Keuringsverslag van een elektrische laagspanning- en zeer lage spanningsinstallatie

NIET CONFORM

Straatnaam Stichelaarstraat
Huisnummer 6
Busnummer
Postcode 1880
Gemeente KAPELLE-OP-DEN-BOS
Land België

Type : woning

Afbeelding schakel- en verdeelbord:

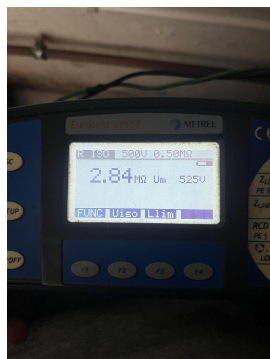
- I5.11 Niet gebruikte invoeringen van het verdeelbord zijn niet correct of onvoldoende afgedicht. Boven/onderzijde bord open (Boek 1 Afdeling 5.1.4. en 4.2.2.3.)
